こうやま けいいち
北海学園大学工学部教授
(環境工学)
北海道大学名誉教授

美々川の湧水と地質構造

神山 桂一

図2 1-1断面地質図(北海道開発局による説明資料より)

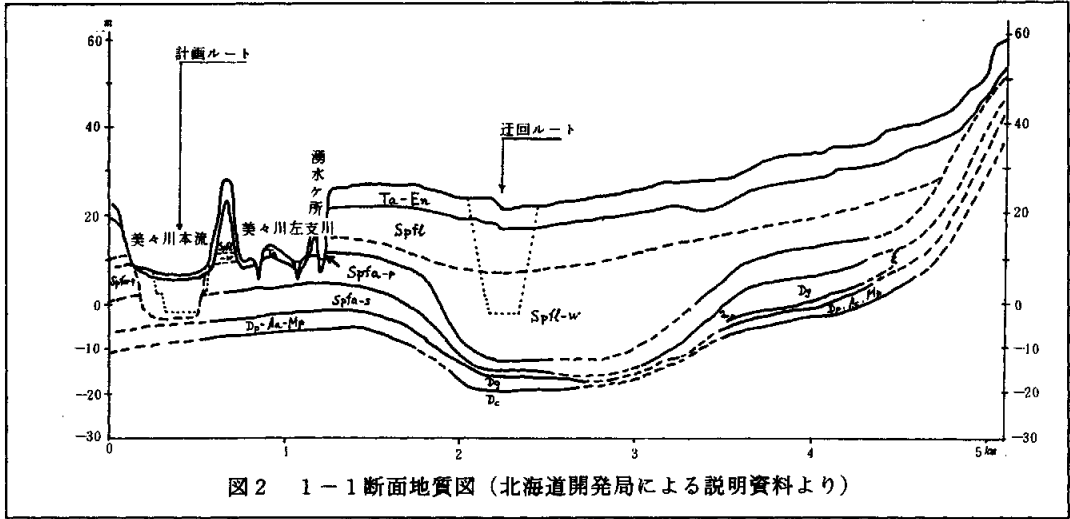
これら地層の傾向を見ると、図-2に示すとおり、美々川に向かって東西から傾斜しており、美々川の本流部分が函状に浸食されている。そのため地表近くの地下水もSpfa層の被圧地下水もここへ流入することになる。逆に言えば、こうした地下水が湧出したために、その流れが柔らかい地層を浸食して美々川の本流ができ、それが被圧地下水の噴出地点でどンドン奥へ掘り進んで行きつつある、といえる。左支川の源流部や本流の部分では、特に、Spfa層の上部にまでこの浸食が切り込んでいるために、ここから地下水が噴出していることがわかる。

する意見の中で叫ばれていた。特に図-2のようにルートが美々川本流と重なってしまうと、この部分では源流部がなくなることになる。そこで北海道開発局はルートの小修正案を提示した。これは図-2の中に迂回ルートとして示されているように、東へ約2キロ移すものである。平面図(図-3)に示すように、美々牧野の北端からルートを湾曲させ、千歳市駒里地区の遠浅川沿いに南下するコースがそれである。この案では図-2で見ると一応Spfa層は掘り込まれないように見えるが、この断面図より少し北の部分を示す地質図を見ると、やはり同じように被圧地下水層が掘られてしまう。掘り込まれる部分の距離がどれくらいになるのかは詳細な地質調査結果を見ないとわからないが、深く掘られることによって、その部分に被圧地下水が集中して流れ出せば結果は同じであろう。同時にこの案では遠浅川の水源も同じようになくなってしまい、放水路に溜っている水が平常時はのろのろと流れるに過ぎなくなる。

図4 美々川湿原保全対策工（北海道開発局）

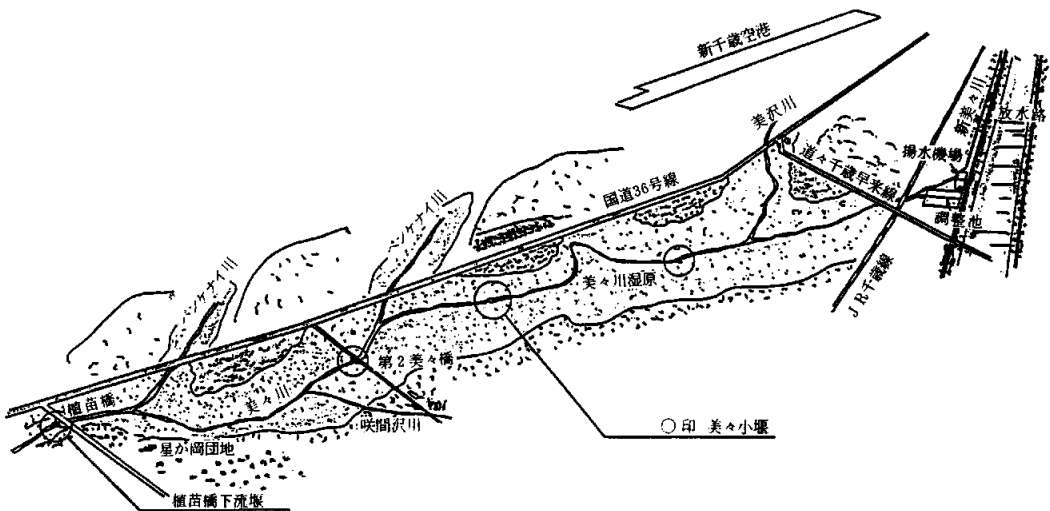
(図-4)例えば、美々川の流量が減少することに対しては、まず放水路のなかに溜っている水を美々川にポンプを使って汲み上げ、今までと同じような水量を確保する、というのがある。このためには少流量とは言え、年間を通じて休みなくポンプを運転するため大量の電力を必要とするであろうし、ポンプを使うためにはくみ上げる水のある程度清澄なものにする設備(少なくとも沈砂池)が必要になる。また、千歳湖からの水を流す水路も別に作らなければならない。迂回ルートをとる場合は別にして、これを現在の計画ルートに沿って作るとすれば、おそらくコンクリート製の灌漑用水路のようなものになるのだろう。

また、このような水量確保の対策をとったとしても、美々川の流域に広がる湿原が乾燥することは防げない。地下水位が下がるからである。このため、開発局は美々川の本流に所々小さな堰を設けて川の水位を高め、周辺に水を浸透させようと考えた。このような堰を美々川の中に作りながら自然環境を保全することができるのだろうか。第一、そのような堰を作る時はどのような工事をするのであるか。

さらに、全体に地下水の補給がなくなるため、ウトナイ湖周辺、特に東側に広がる湿地帯も乾燥してくる。これに対しては開発局はウトナイ湖の出口に湖水の水位を維持する堰を設けて、湿地への水の補給を助けると言う。そのすぐ東側に深い放水路が掘られてしまえば、この程度のことで湿地が維持できるだろうか。
